con la presente si inviano le Osservazioni contro il Progetto di un impianto eolico codice procedura ID_VIP/ID_MATTIM: 1269 denominato "Pitigliano" ubicato nei comuni di Pitigliano (GR) e Sorano (GR) costituito da 20 (venti) aerogeneratori di potenza nominale 7,0 MW per un totale di 140,0 MW con relative opere connesse ed infrastrutture indispensabili.

ID: Codice procedura (ID_VIP/ID_MATTM): 12691

“Progetto di un impianto eolico denominato "Pitigliano" ubicato nei comuni di Pitigliano (GR) e Sorano (GR) costituito da 20 (venti) aerogeneratori di potenza nominale 7,0 MW per un totale di 140,0 MW con relative opere connesse ed infrastrutture indispensabili”

Immagine 1. Vincoli ex art. 136 del CBC dal PIT della Regione Toscana e zona approssimativa dove è progettato l'impianto industriale.

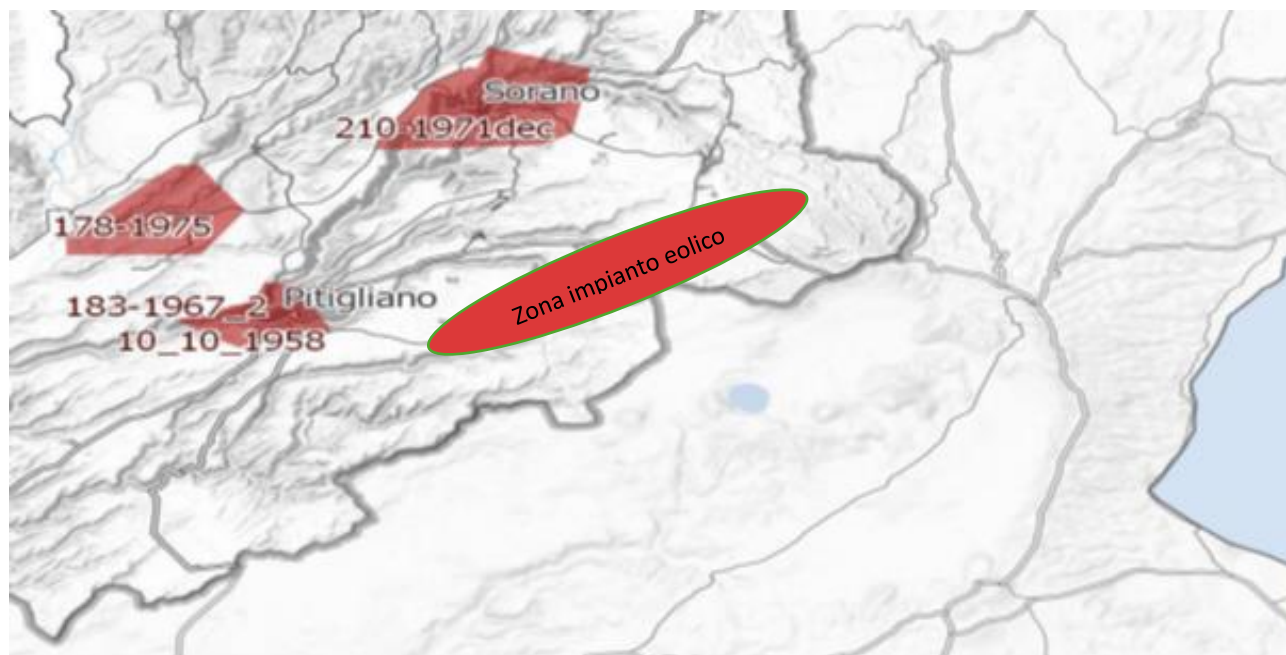
Al contrario si evidenzia che l'impianto eolico industriale citato non solo ricadrebbe con tutti e 20 gli aerogeneratori all'interno delle fasce di rispetto di 3 km di due vincoli paesaggistici di notevole interesse pubblico esistenti nella Regione Lazio e con una parte di essi nel vincolo paesaggistico del Centro abitato di Sorano (GR) quindi in aree non idonee all'installazione di impianti di energia rinnovabile. Addirittura, alcuni aerogeneratori sarebbero ubicati a poche centinaia di metri dai perimetri dei due vincoli paesaggistici laziali ex art 136 del CBC.

Inoltre, come sostiene la Proponente parte dell'impianto si verrebbe a trovare a 3,5 km dal centro abitato di Sorano. Infatti, tre degli aerogeneratori WTG 08, 09, 10 sono addirittura all'interno delle fasce di rispetto dei 3 km del suo vincolo paesaggistico di notevole interesse pubblico ex art 136 del CBC. Si evidenzia che così si crea

un'ulteriore incompatibilità con la tutela del Paesaggio.

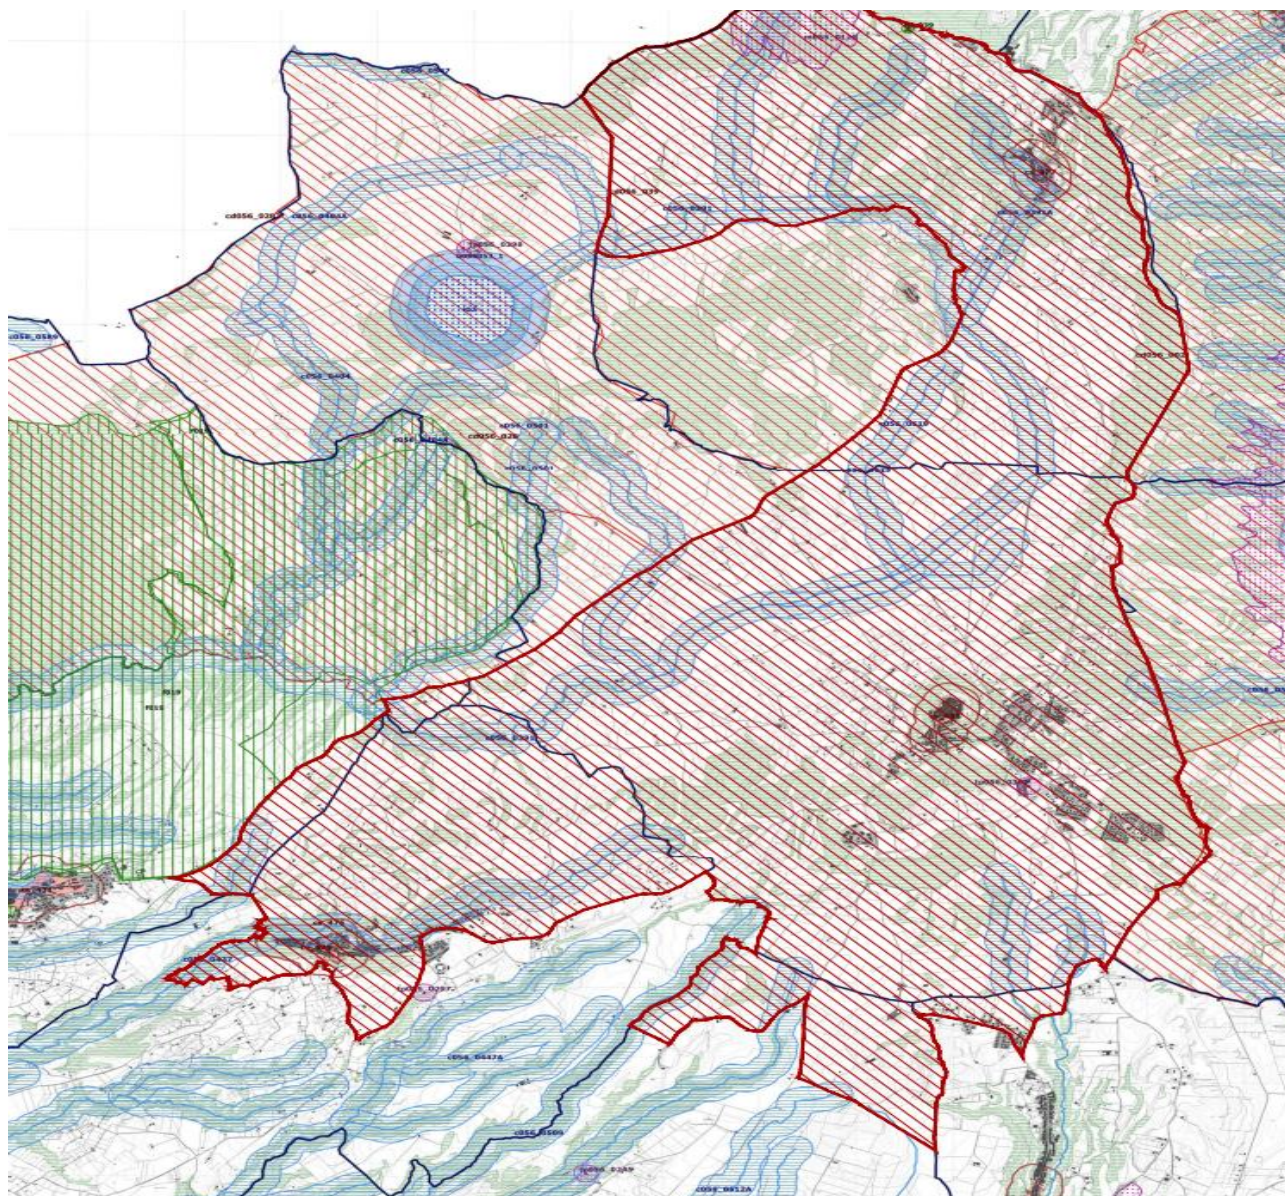
Come è illustrato nell'immagine si ribadisce che l'impianto industriale "Pitigliano" ricade completamente all'interno delle fasce di rispetto dei due vincoli di notevole

interesse pubblico e lambisce quelle di un terzo vincolo e quindi come affermato dal Consiglio di Stato nelle sentenze citate, l'impianto è insediato in area non idonea ai sensi dell'art. 20 comma 8 lettera c quater del D.Lgs. n. 199/2021 e ss.mm.ii al contrario di quanto sostiene la proponente.

Immagine 3. Cumulo di una parte di impianti eolici, fotovoltaici e geotermici industriali in progettazione ed esistenti intorno all’eolico industriale “Pitigliano”.

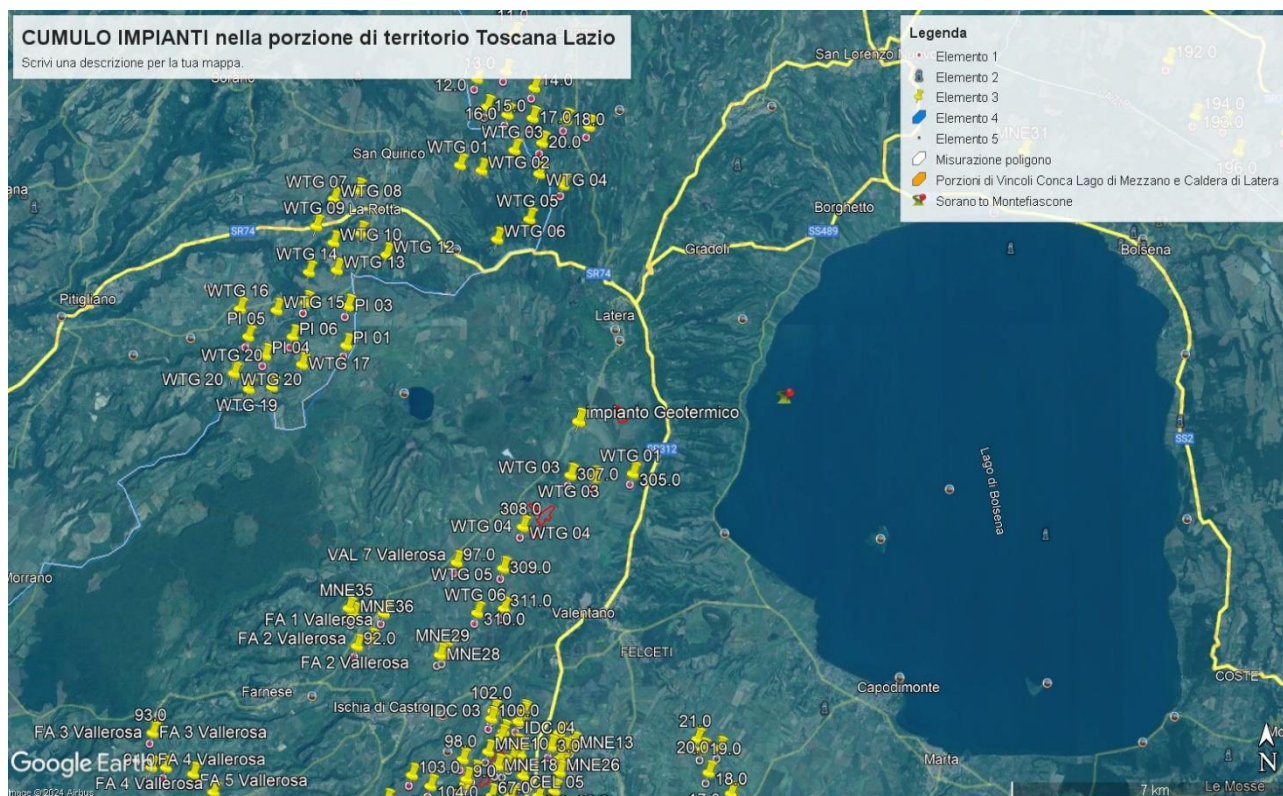
Beni Culturali “*Ambito paesaggistico, geologico e geomorfologico dell’orlo della caldera di Latera ...*” Non vengono nemmeno citati gli impianti eolici in progetto al MASE, il “Rempillo” (6 aerogeneratori) e un altro in verifica amministrativa di 14 aerogeneratori e 72, 6 MW. Ad oggi nei territori di Pitigliano, Sorano e in quello limitrofo potenzialmente potrebbero essere insediati 40 aerogeneratori alti 200 metri e larghi 170. Ma la proponente non cita neanche altri impianti che creerebbero il cumulo e quindi maggiore impatto. Infatti, sul territorio della “Città del Tufo” (Sorano e Pitigliano) impatterebbero anche l’impianto eolico “Montarzo” di Onano con 13 aerogeneratori con le dimensioni ricordate, l’altro eolico industriale nel territorio di Valentano con sette aerogeneratori (stesse dimensioni), gli impianti di Farnese con un minieolico di 3 Torri alte 60 metri già installate in località Poggio del Crognolo e l’impianto eolico industriale “Vallerosa” (7 aerogeneratori alti 200 metri e larghi 158 metri) in procedura VIA presso la Regione Lazio. Inoltre, altri impianti del minieolico già presenti a Valentano, Cellere e Piansano e due progetti eolici industriali con le stesse dimensioni (200 m x 170 m) nel Comune di Ischia di Castro. La valutazione del cumulo non prende neanche in considerazione gli impianti industriali di fotovoltaico e agrivoltaico in progetto a Farnese, Valentano, Ischia di Castro, Cellere. L’impianto geotermico in procedura Via al MASE, progettato nella Caldera di Latera. Quindi è stata effettuata una valutazione del potenziale impatto cumulativo non veritiera a dispetto di quanto affermato dalla proponente che sostiene di aver preso in considerazione uno spazio di 10 km intorno al suo impianto per gli impatti che si creerebbero.

Si ribadisce che le aree in cui verrebbe installato l’impianto eolico industriale “Pitigliano” sono tutelate da diverse leggi e da diversi vincoli che si trovano sia a ridosso dello stesso, sia nelle aree intermedie e vaste.

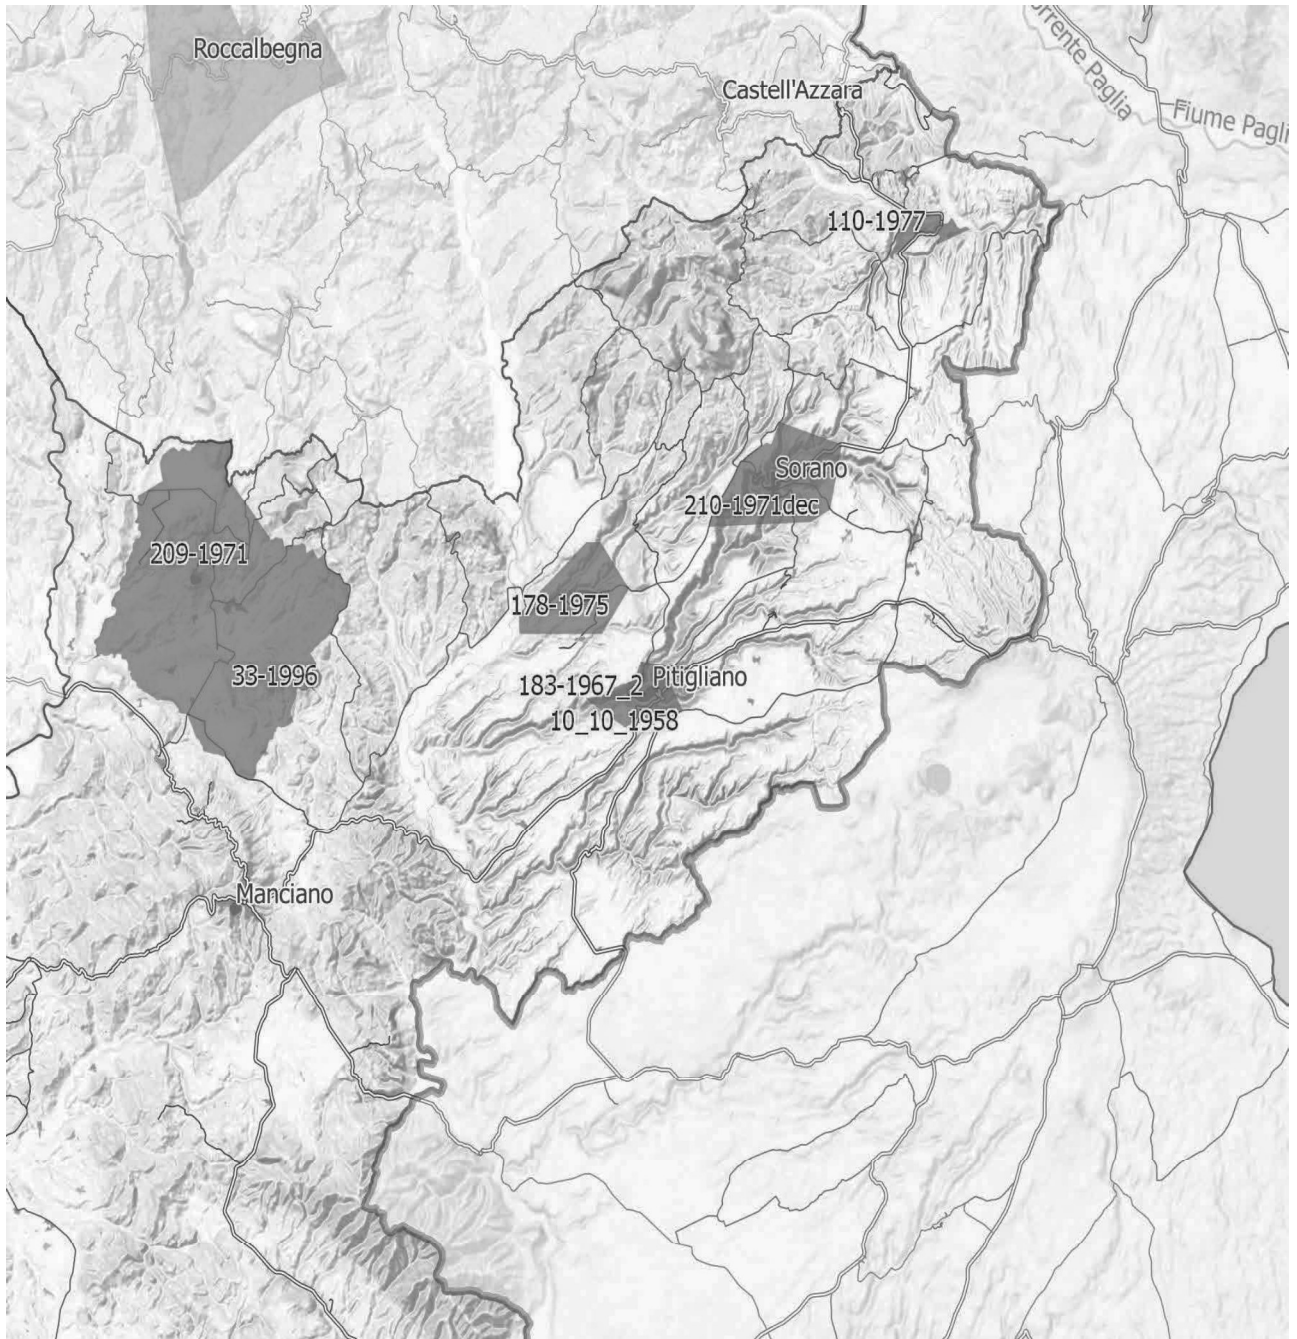
IMMAGINE n. 4 Si evidenzia che i tre aerogeneratori WTG 07, WTG 08 e WTG 09 impattano con il vincolo paesaggistico di notevole interesse pubblico del Centro Storico di Sorano. Il WTG 07 si troverebbe a 2828 m, WTG 08 2504 e WTG 09 2990. Il cavidotto dell'impianto invece impatta in buona parte del Vincolo paesaggistico ex art. 136 del CBC del Centro Storico di Pitigliano.

IMMAGINE n 5. Mappa eolici elaborata dall'Associazione Amici della Terra. La mappa evidenzia il cumulo degli impianti tra Lazio e Toscana.

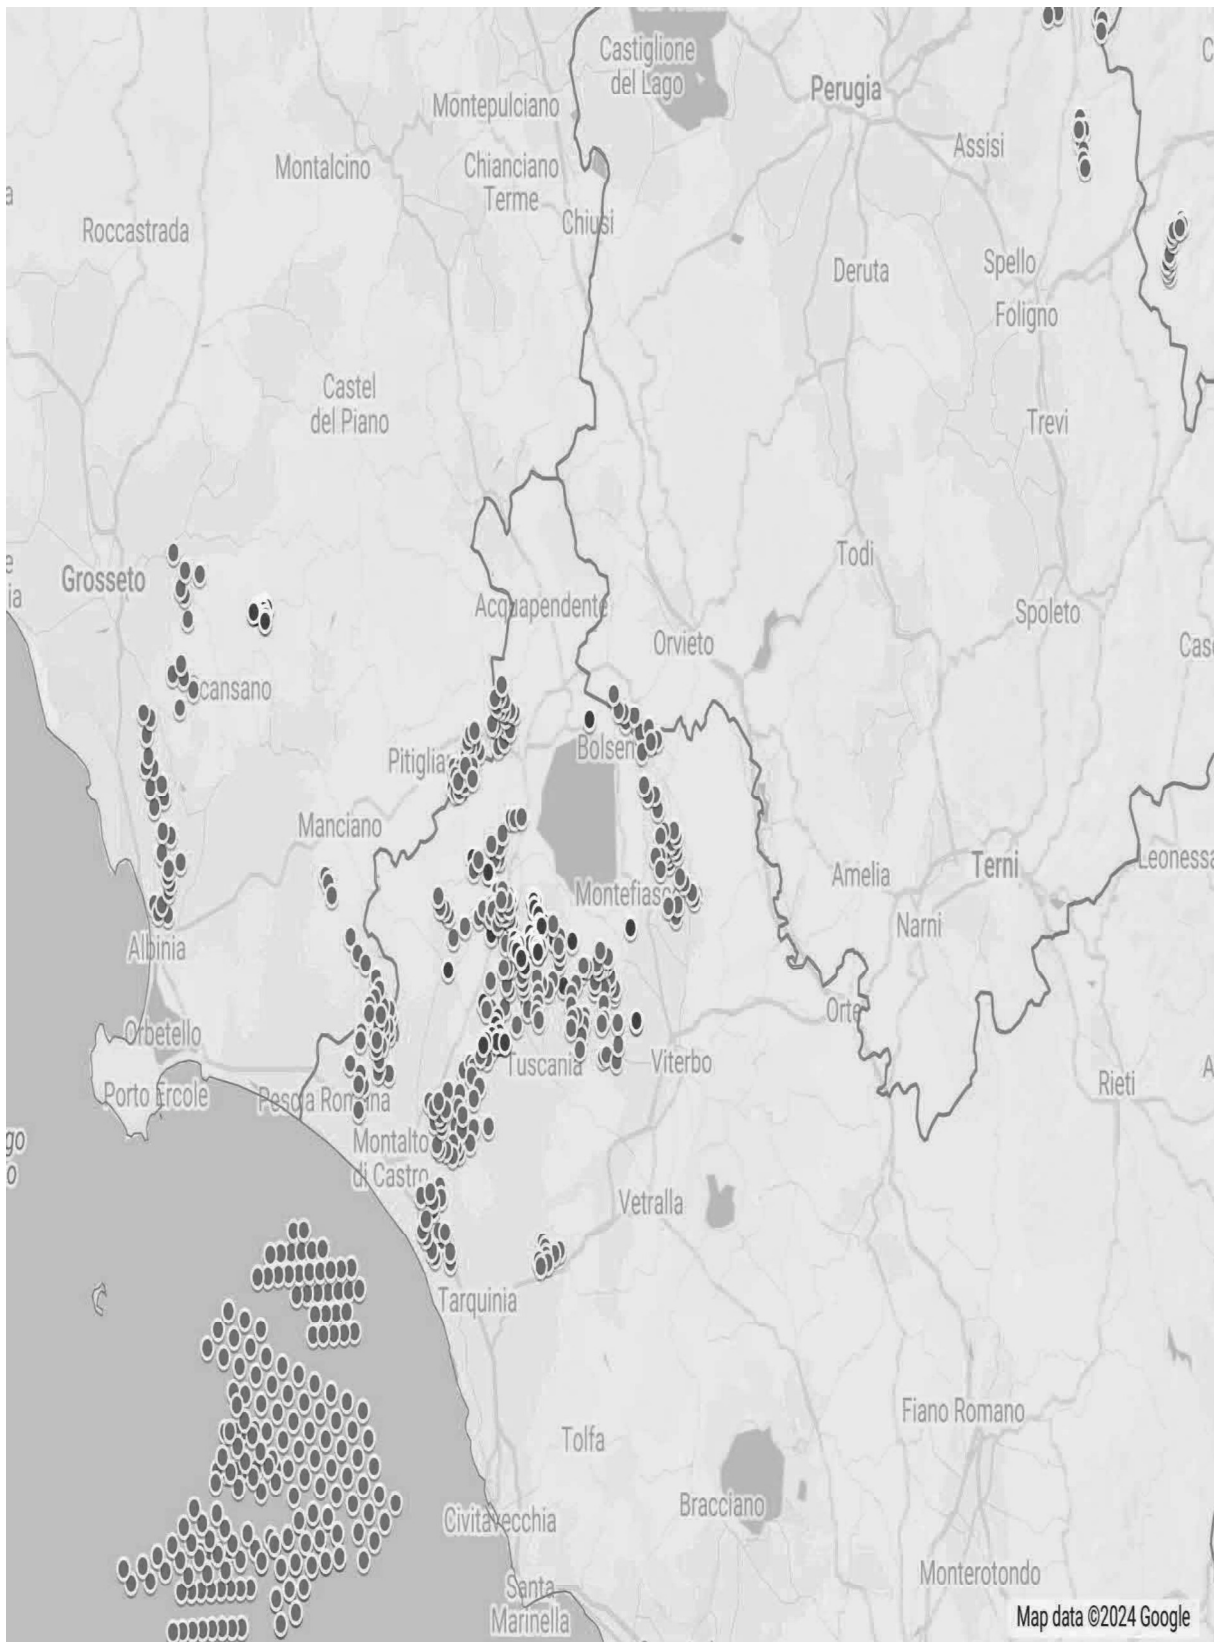
Riguardo al cumulo degli impianti FER, le mappe prodotte dalla proponente riguardano, come già evidenziato, soltanto una parte molto piccola degli impianti FER dell'area intermedia e vasta e in particolare di quelli eolici che contribuiscono a creare un notevole cumulo e la saturazione del territorio tosco laziale. Riguardo al cumulo dei soli impianti eolici si riporta la mappa dell'intervisibilità degli impianti eolici elaborata dall'Associazione nazionale “Amici della Terra”.

Se agli impianti eolici rappresentati qui sopra che non comprendono sia l'impianto eolico Pitigliano e le altre 14 pale del progetto eolico in verifica amministrativa sempre nel territorio di Pitigliano si aggiungono i migliaia di ettari (7000 fin'ora) di territorio occupato dagli impianti fotovoltaici e agrivoltaici e dalle altre tipologie appare chiaro il numero spropositato degli impianti FER nella bassa toscana e nella Tuscia.
